LISA 6. Kooskõlastused

AMETKONDADE KOOSKÕLASTUSED

Jämejala-Viljandi jalg- ja jalgrattatee tee-ehituse tööprojekti kooskõlastus.

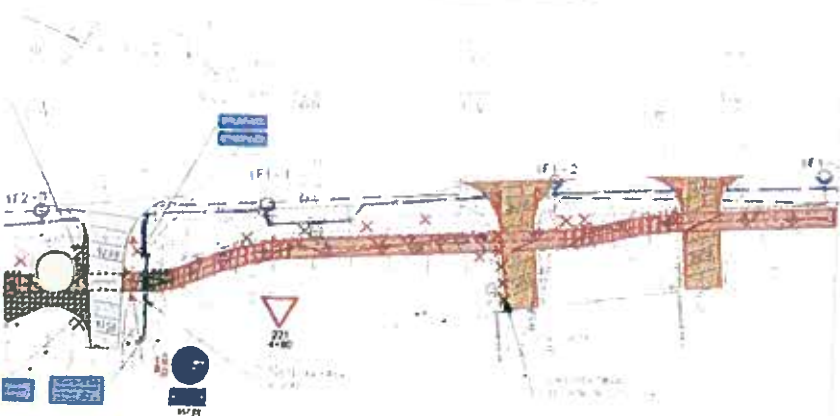
KOOSKÖLASTATUD TINGMARGID

Järgmistel tingimustel:

1. Enne tööd algust võetakse teada
luba 110 kV OL kaitse vööndis
töötamiseks
